Datum 09.05.2012
Bezug Gleitschirm
Enzo M AIRT GS_0504.2011,
Enzo S AIRT GS_0543.2012,
Enzo L AIRT GS_0544.2012

Ozone Gliders Ltd. erlässt folgende Sicherheitsmitteilung:

Abbildung 1
Abbildung 2

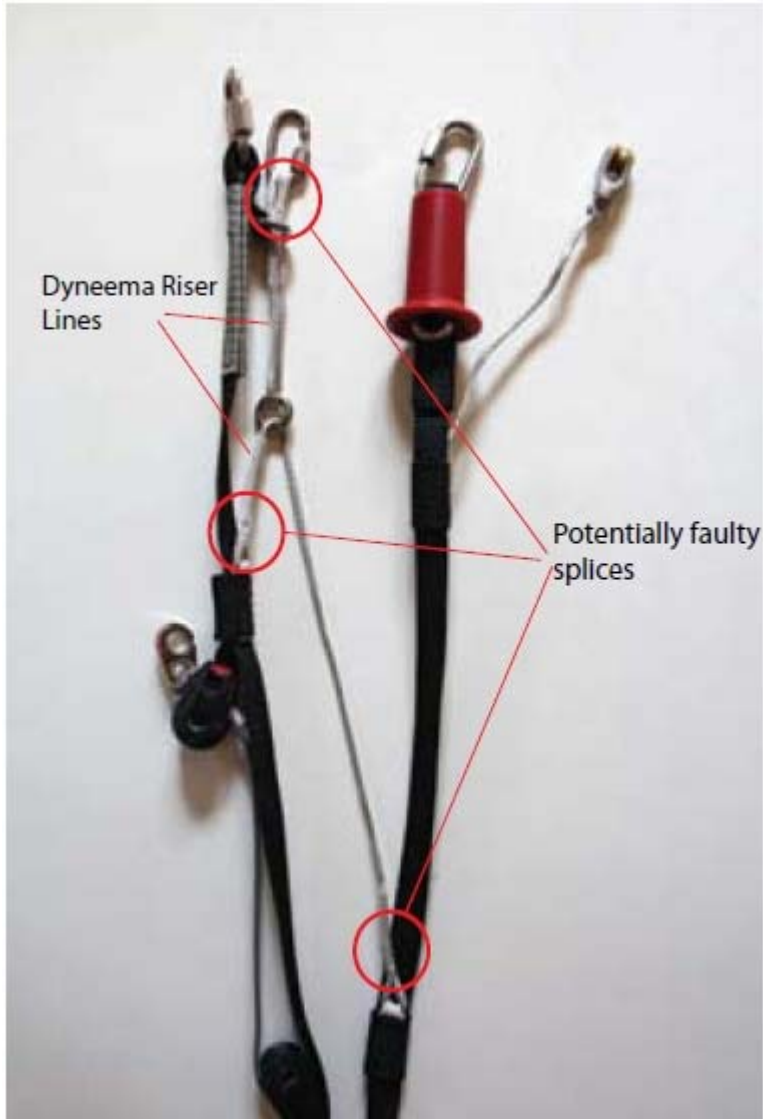
Bei Gleitsegeln der oben aufgeführten Seriennummern besteht die Möglichkeit eines Produktionsfehlers bei der Verspleißung des für die Konstruktion der Tragegurte benutzten Dyneema-Gewebes.

Die potentiell betroffenen Teile sind die beiden grauen Dyneema-Leinen, die mit den Tragegurten verbunden sind. Eine davon ist mit den Haupt- A und B-Tragegurten verbunden, die andere läuft parallel dazu zum äußeren A-Tragegurt. An einigen Tragegurten haben wir festgestellt, dass die Spleißungen dieser Leinen zu kurz sind.

Abbildung 1 zeigt die potentiell betroffenen Stellen der Tragegurte. Abbildung 2 zeigt eine fehlerhafte Verspleißung.

Alle Halter der potentiell betroffenen Geräte werden aufgefordert, die Tragegurte einer Sichtprüfung zu unterziehen. Wird eine fehlerhafte Verspleißung, wie in Abbildung 2, festgestellt, müssen die Tragegurte ausgetauscht werden. Bis zum Austausch der Tragegurte darf mit dem betroffenen Geräten nicht geflogen werden, da das Risiko einer Materialbeschädigung besteht, die zum Absturz führen kann.

Betroffene Halter sollen Kontakt mit einem Ozone Händler oder Ozone D/A aufnehmen. Fehlerhafte Tragegurte werden kostenlos ausgetauscht.
